(仮称) 胎内第二風力発電事業に係る  
環境影響評価方法書

補足説明資料

エネクス電力株式会社

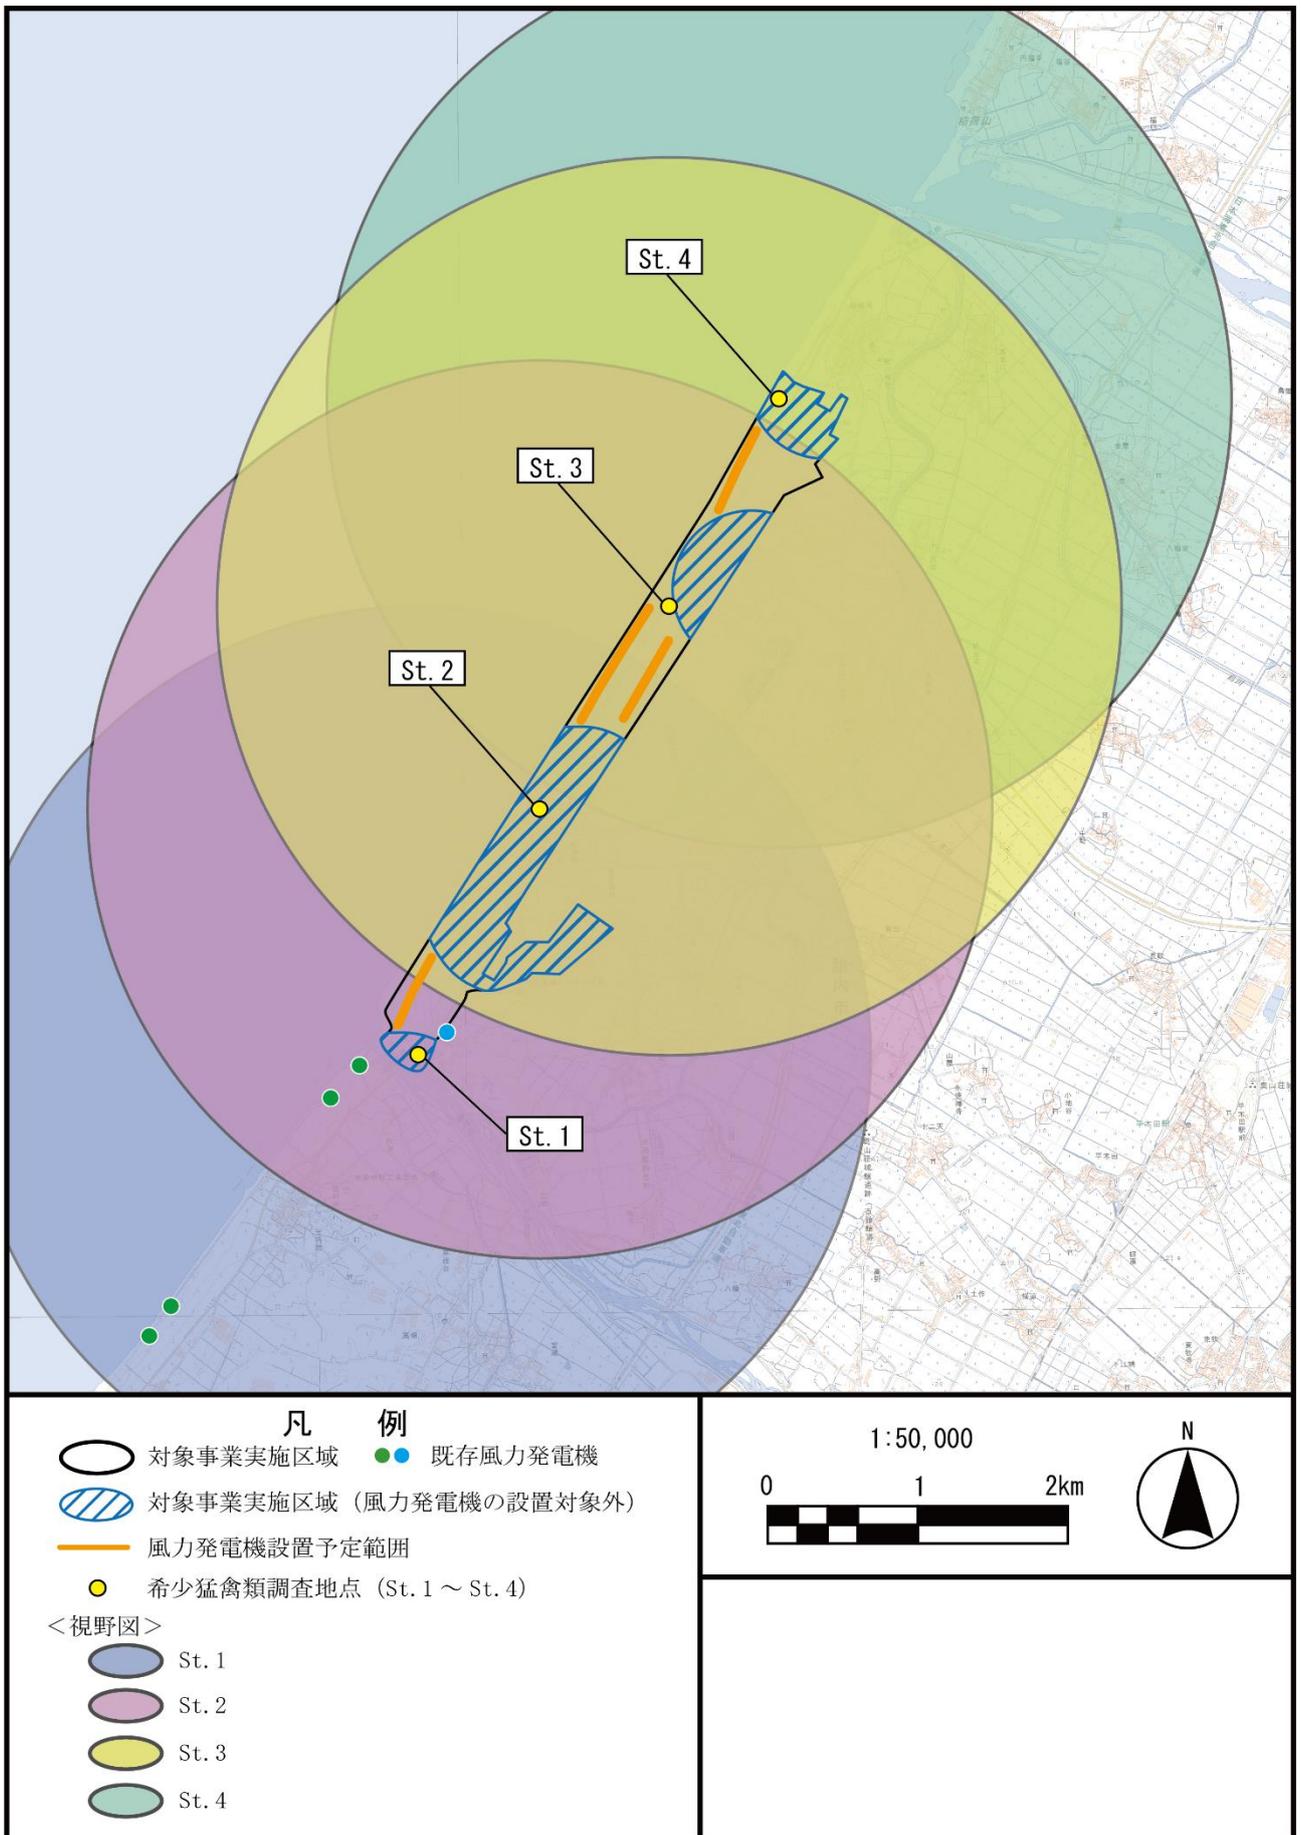
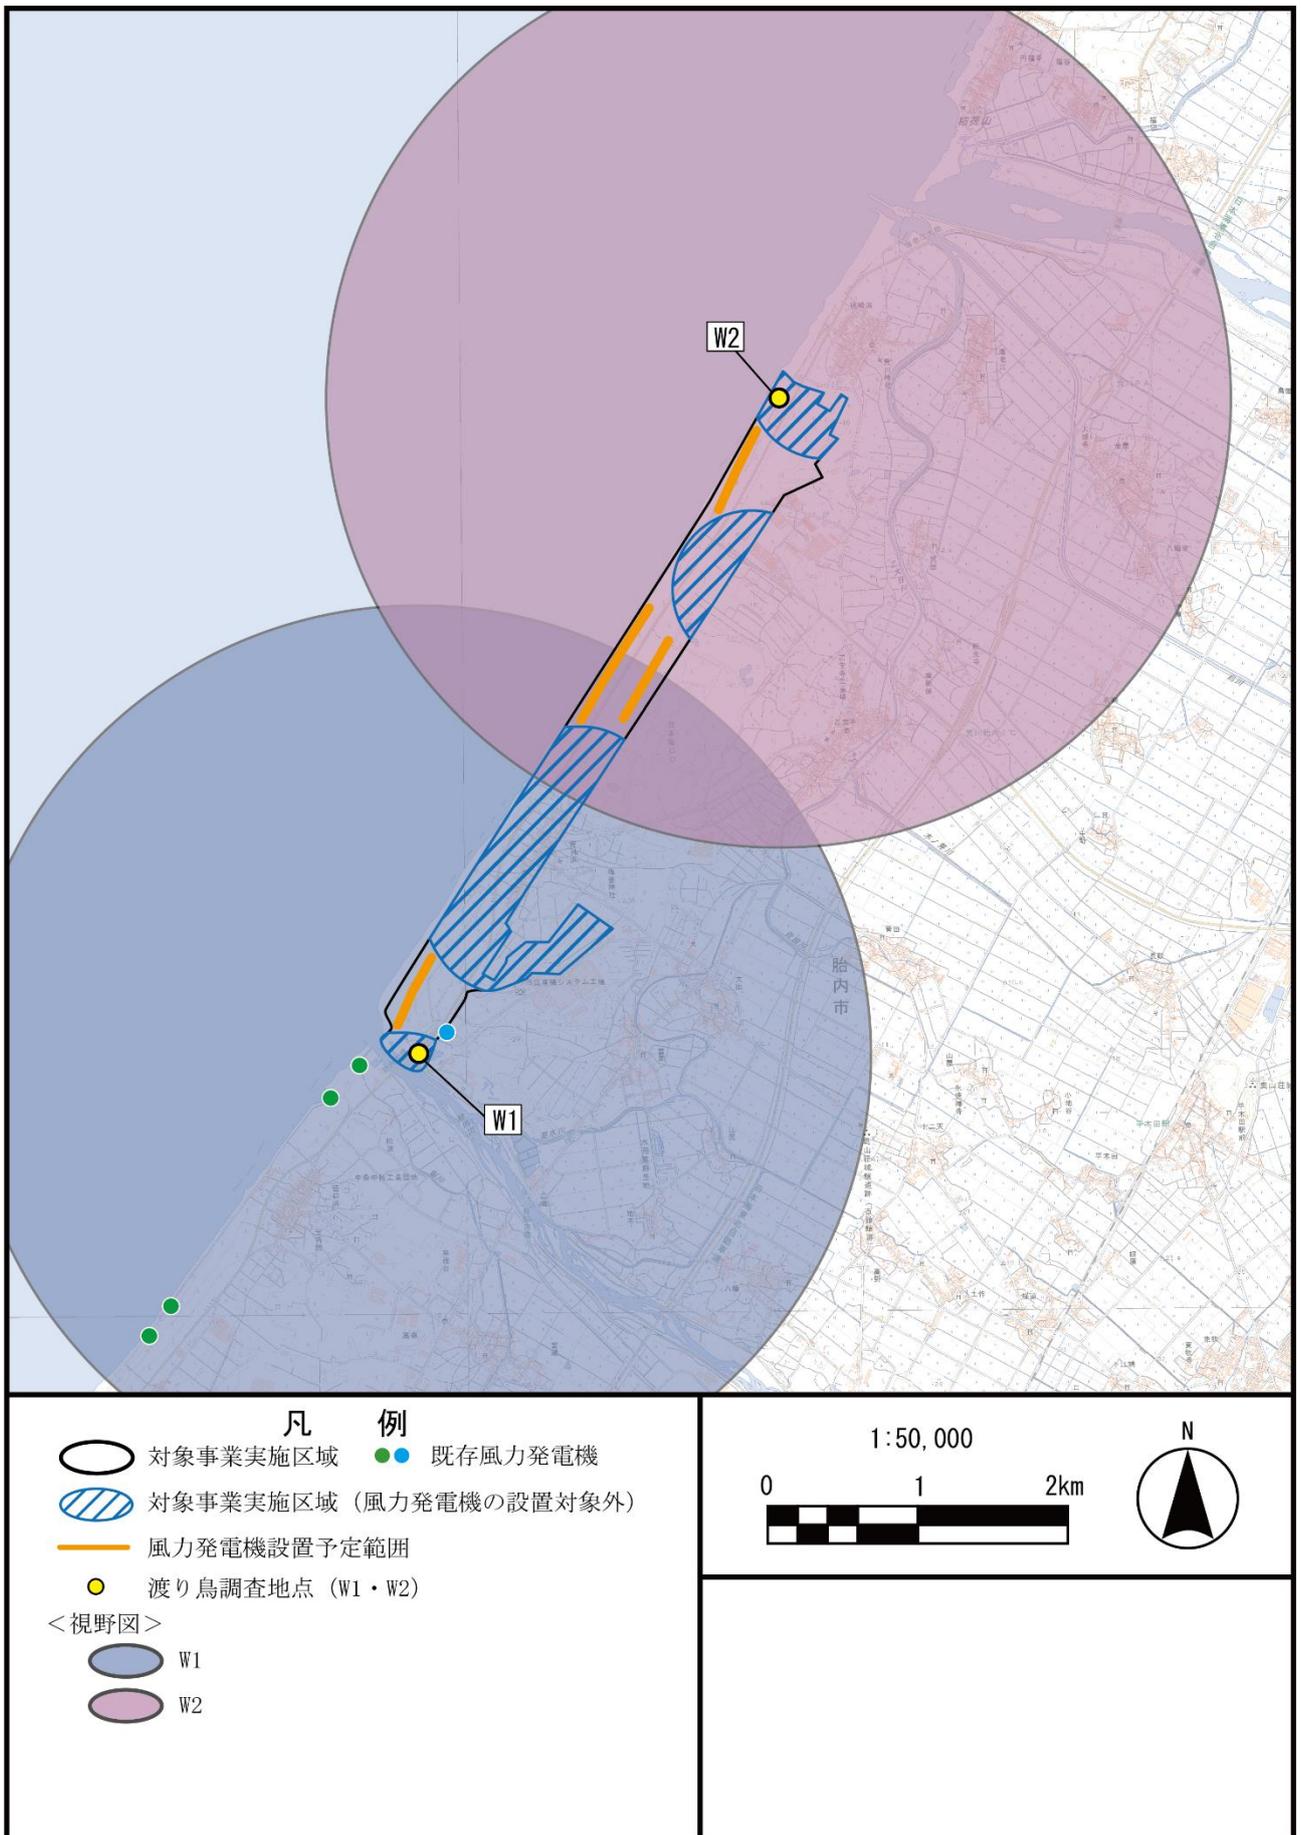
鳥類調査（重要な種（猛禽類等）、渡り鳥）をポイントセンサス法で行う場合、調査地点からの可視範囲が示されているか。

猛禽類調査地点の可視範囲図は図8、渡り鳥の調査地点の可視範囲は図9のとおりです。

調査地点は海岸沿いに設定しており、地形が平坦で視界を遮る地物もないため上空を広く見渡すことができます。

また、専門家ヒアリングより、海岸沿いの渡りルートを押さえる地点としてW3、W4を設定しています。
